# 江东新区·椰青园S01地块

## 方案设计变更文本

2024.07

中国建筑西南设计研究院有限公司

6#楼6A-1轴~6A-18轴立面对比

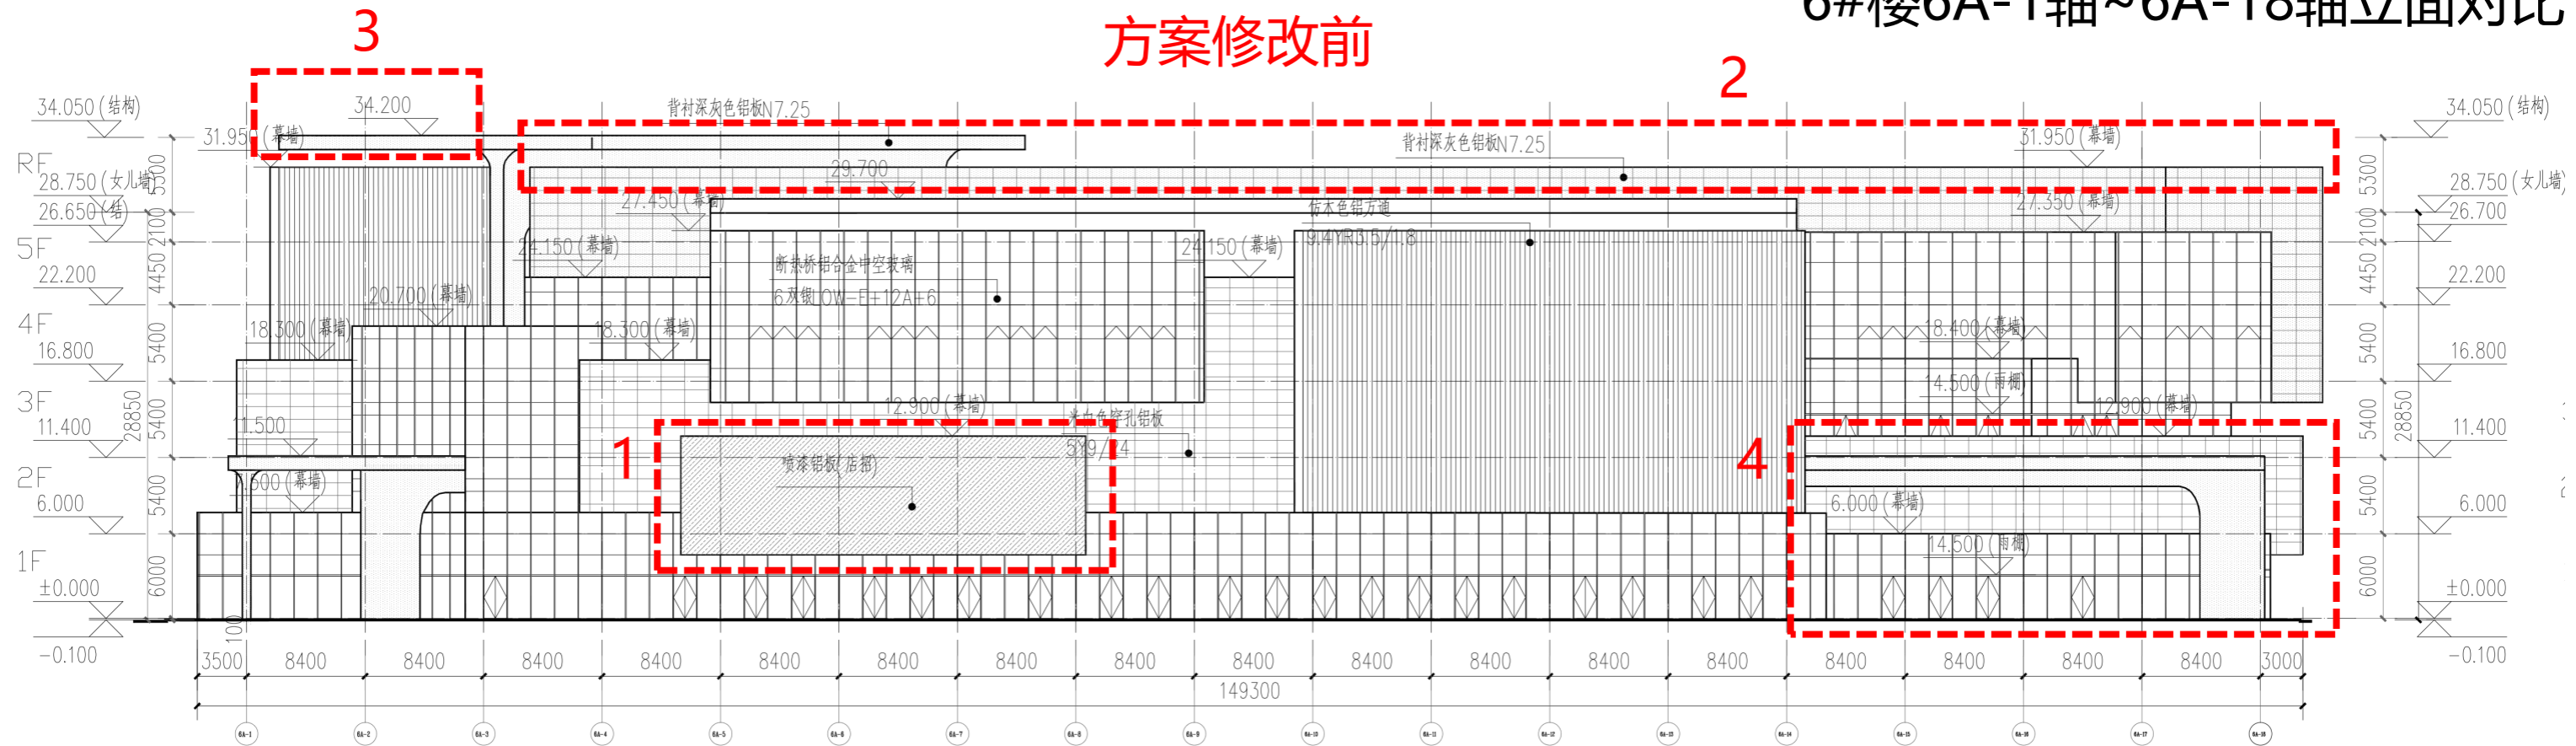
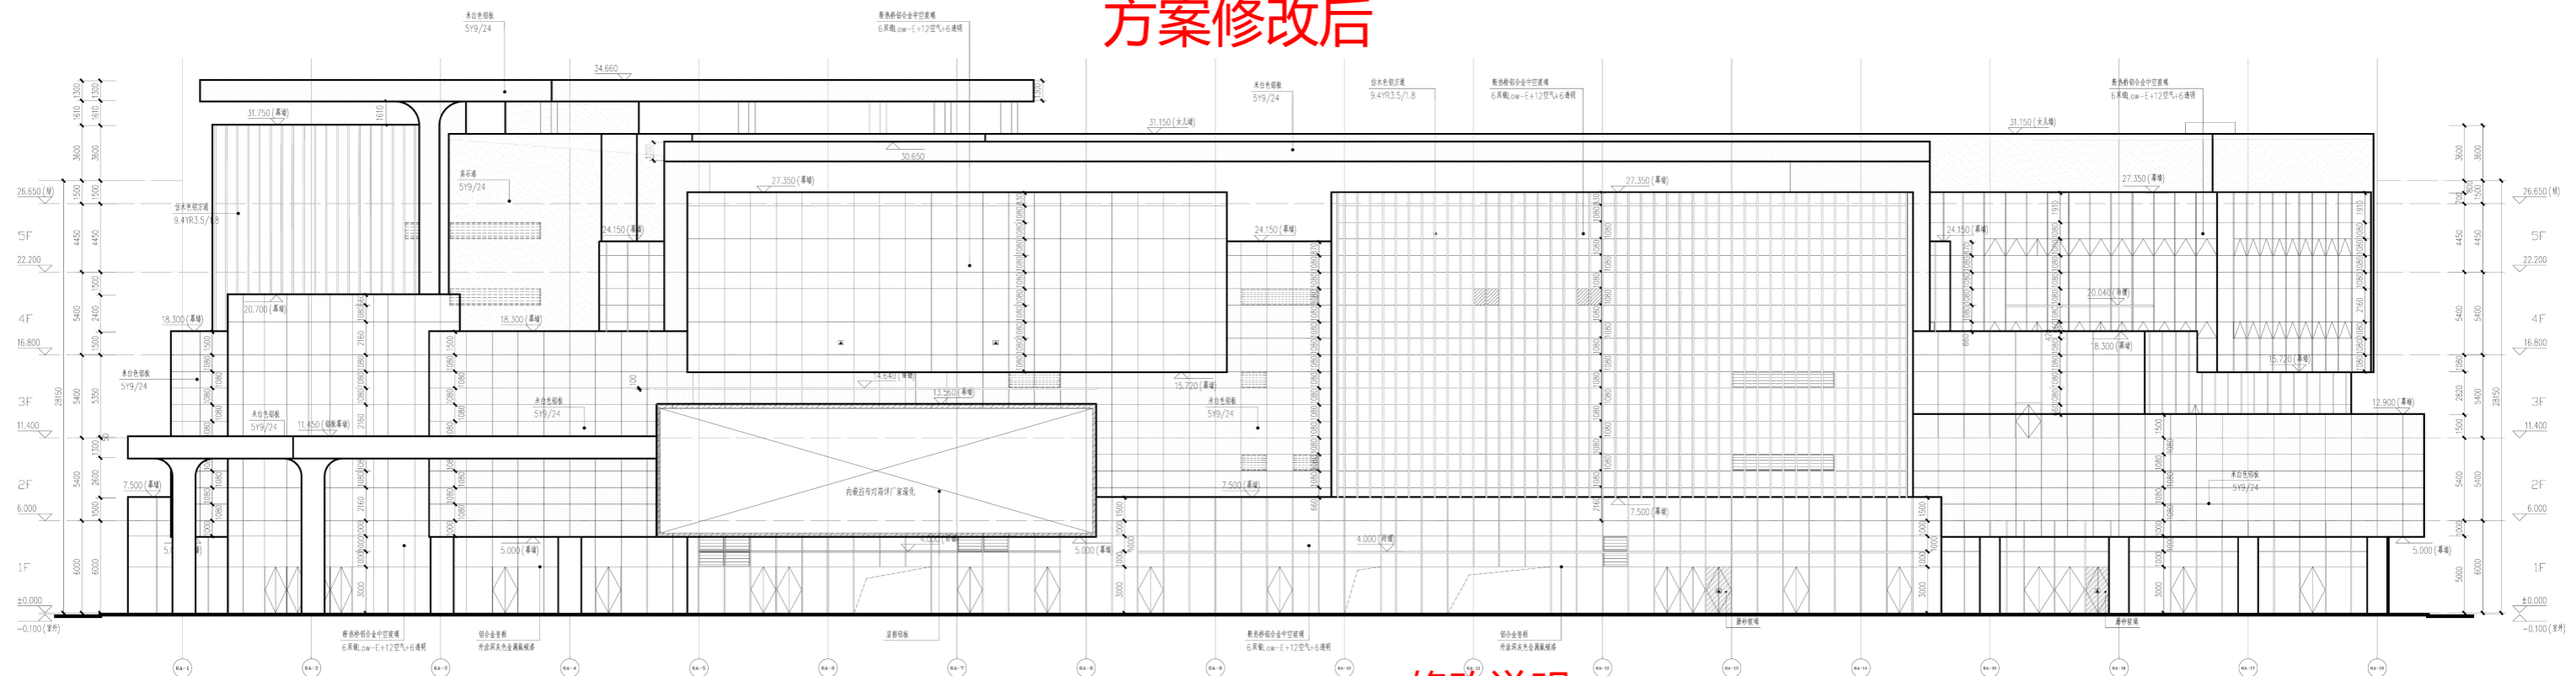
1. 铝板幕墙广告位盒子改为同色土建盒子加广告灯箱;
2. 幕墙调整为ALC实墙, 真石漆面层;且下调高度至31.150m;
3. 调整屋架造型高度, 由34.200调整为34.660m;
4. 造型调整。

# 6#楼6A-A轴~6A-E轴立面对比

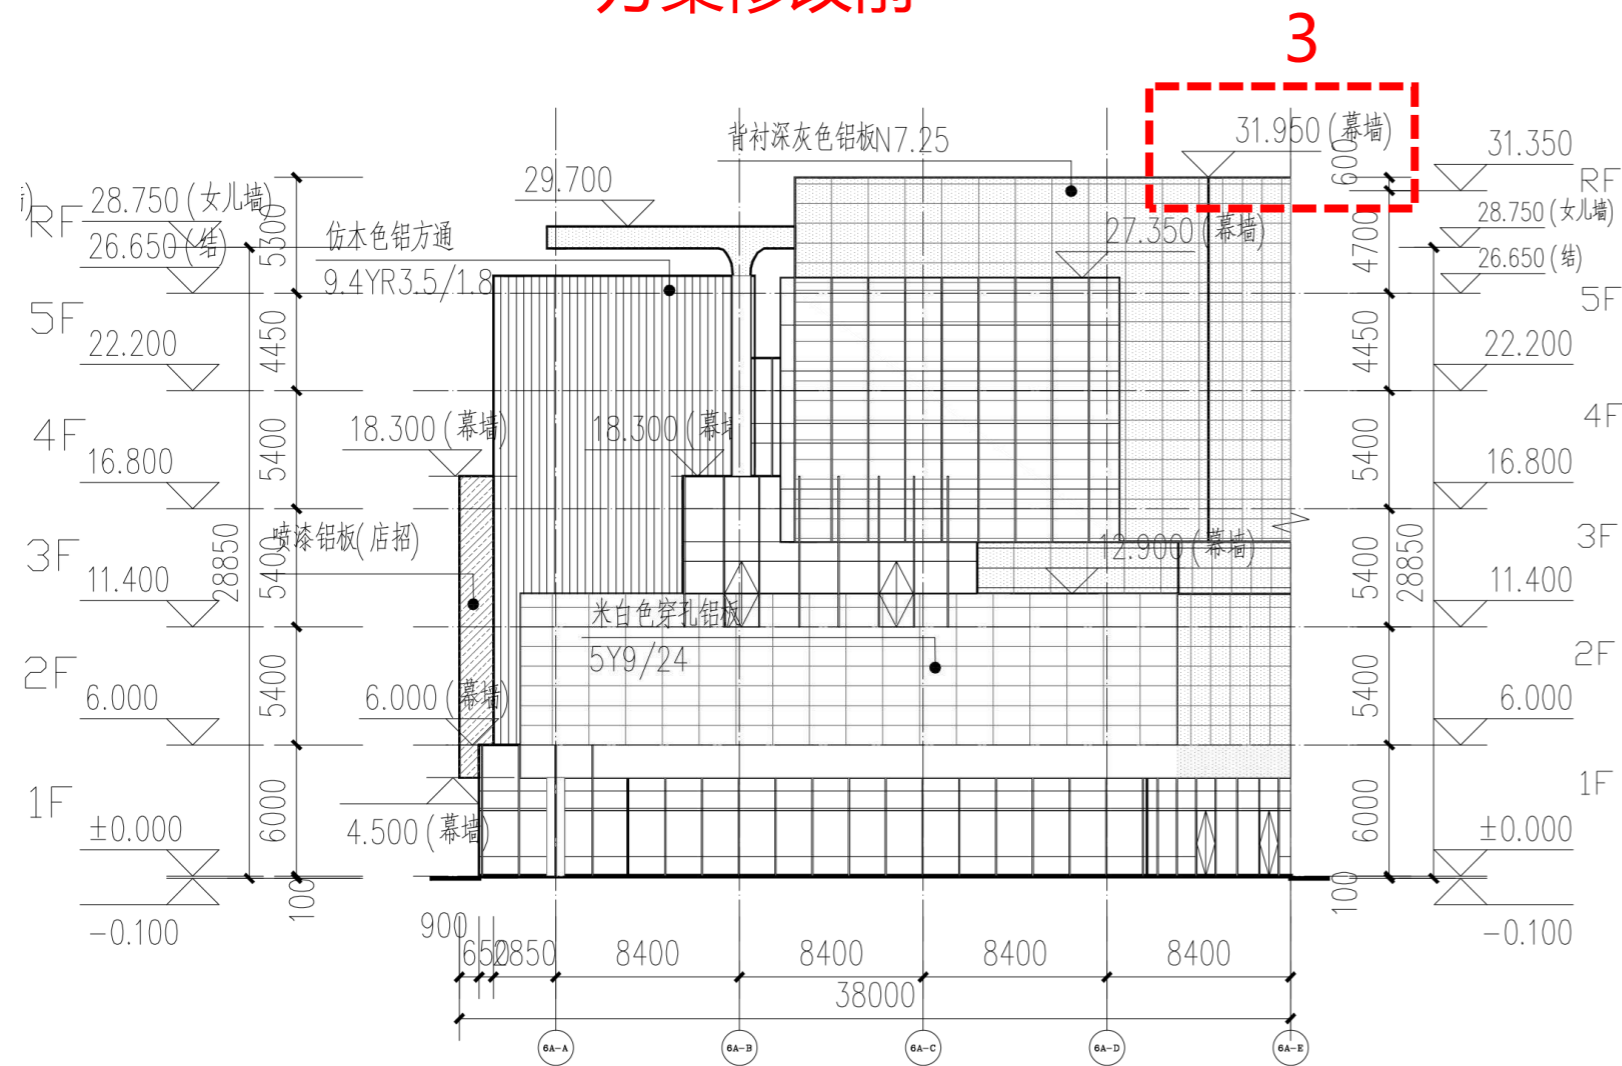
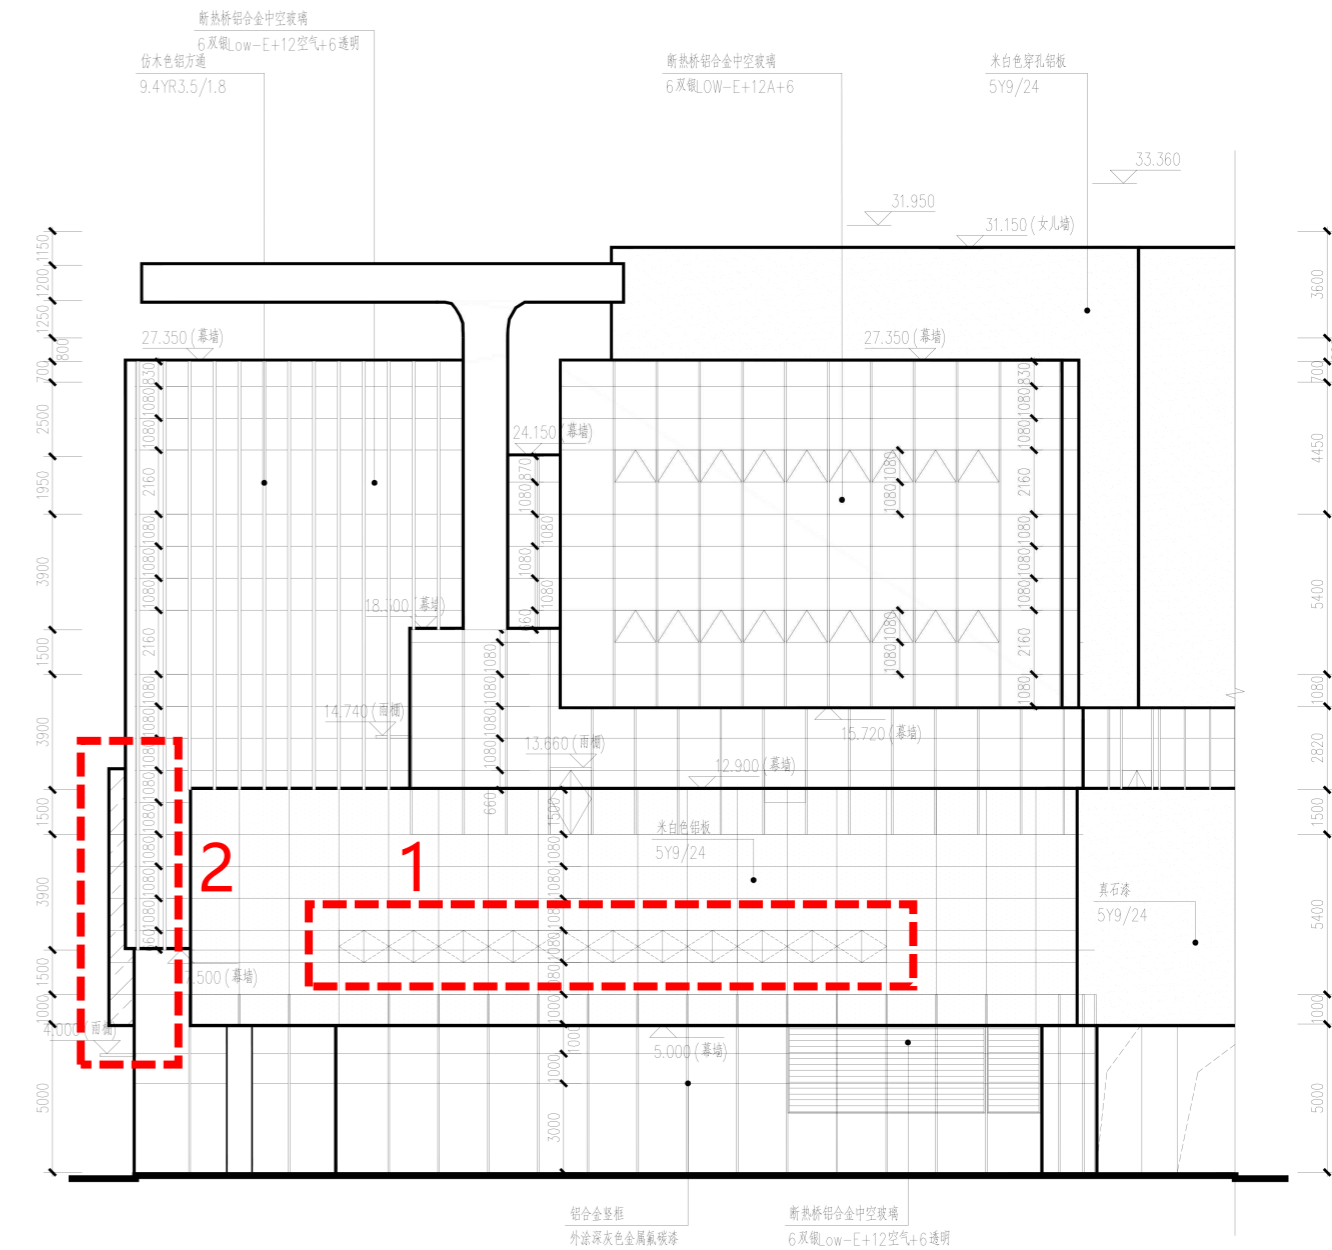
1. 增加立面开窗;
2. 铝板幕墙广告位盒子改为同色土建盒子加广告灯箱, 调整幕墙边界;
3. 降低女儿墙高度, 材质调整为米白色。

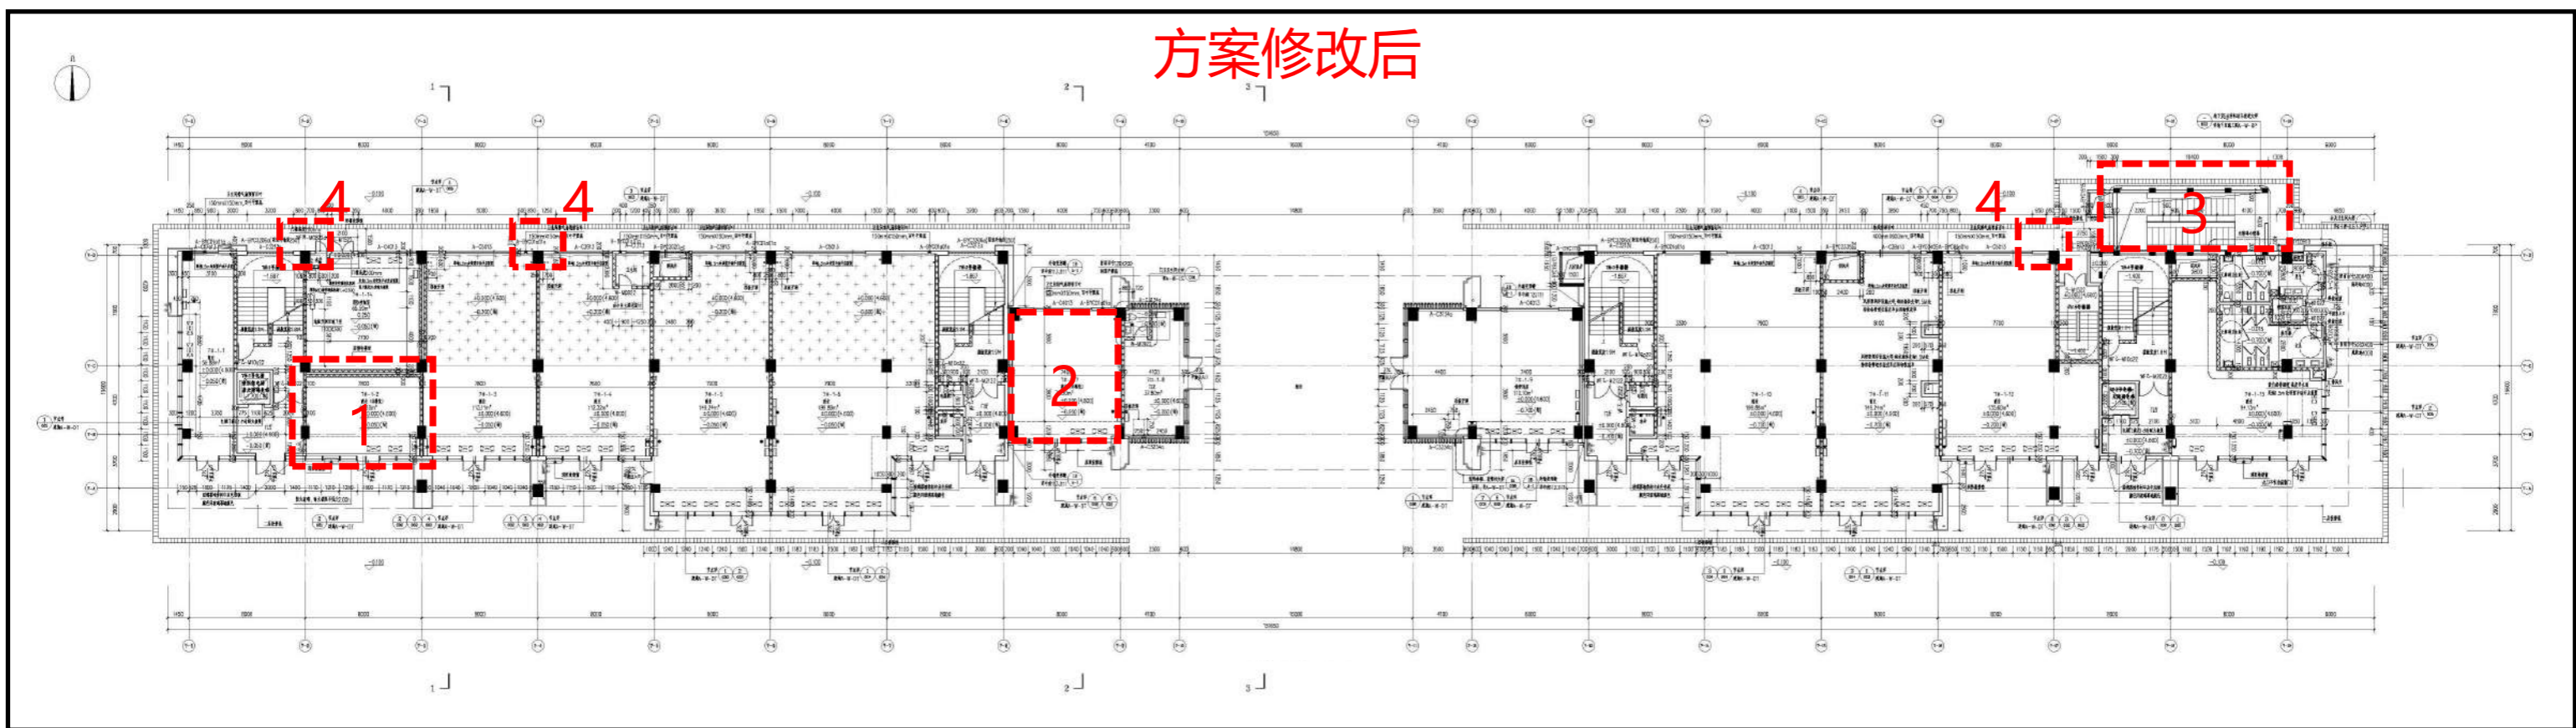
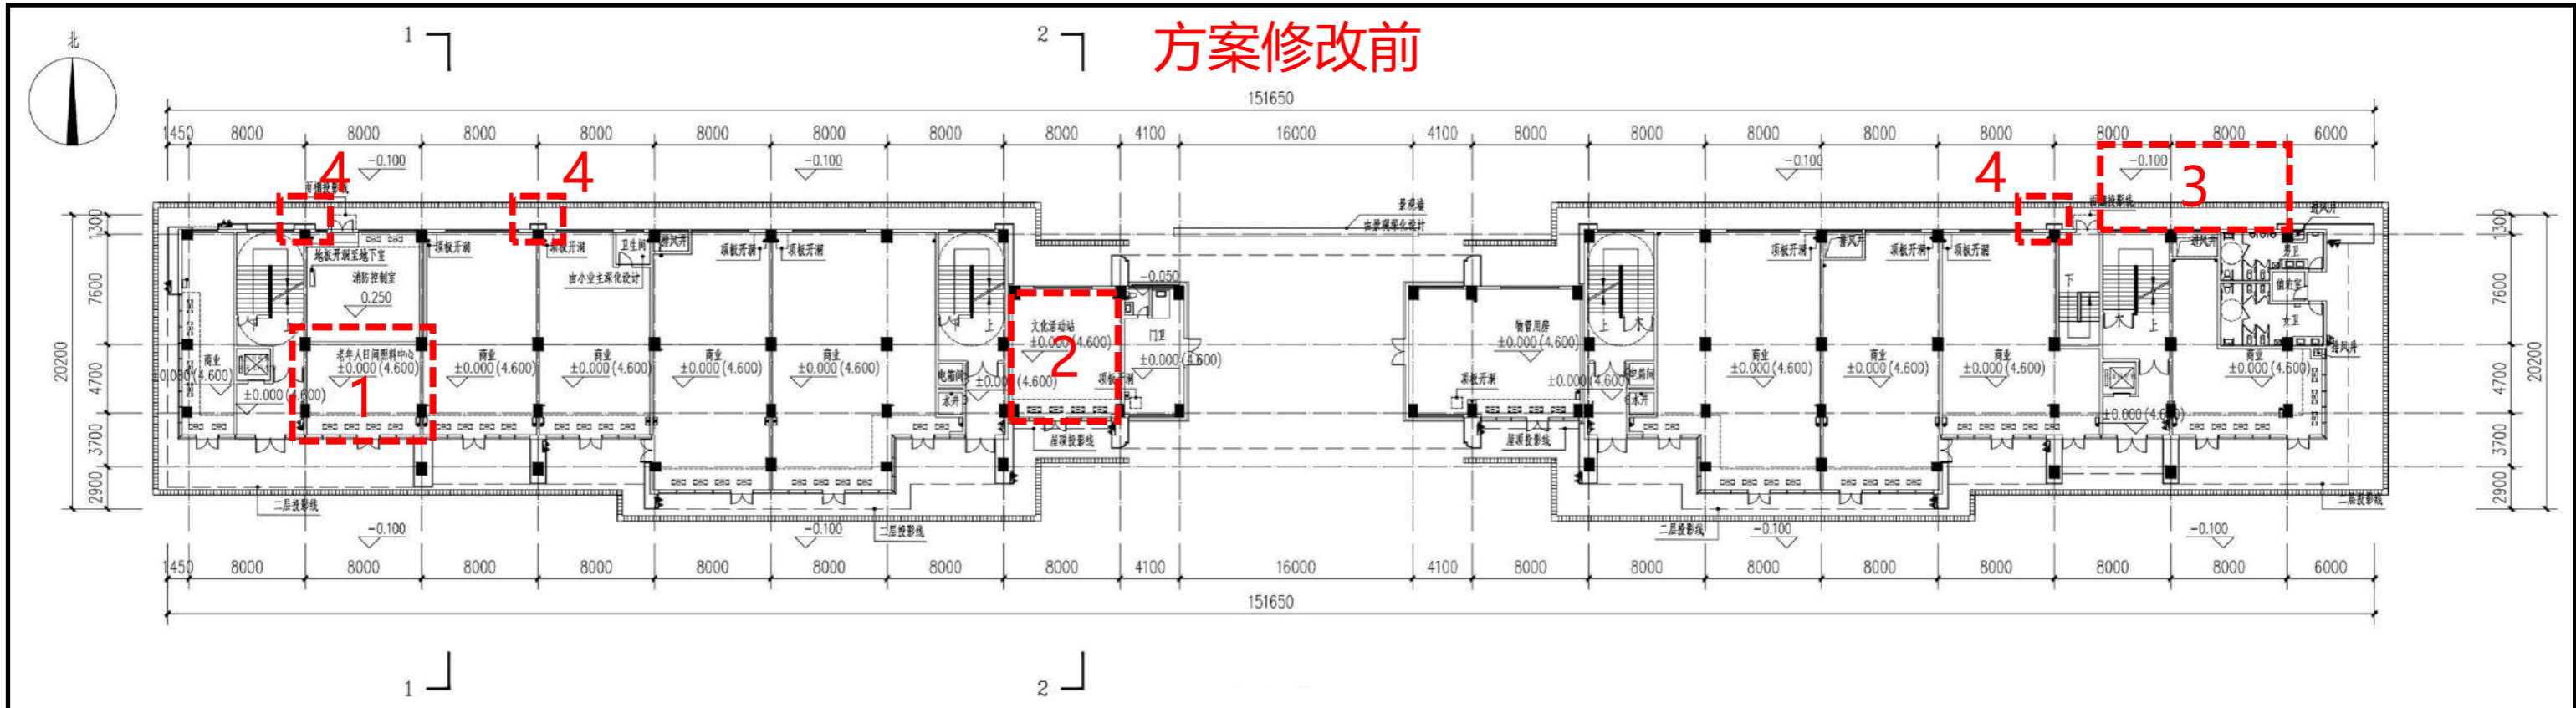
- 1.老年人日间照料中心房间改成商业。
- 2.文化驿站房间改成商业。
- 3.补充表达地下室出地面非机动车坡道出入口。
- 4.北立面局部取消铝板幕墙，详见立面修改对比图。
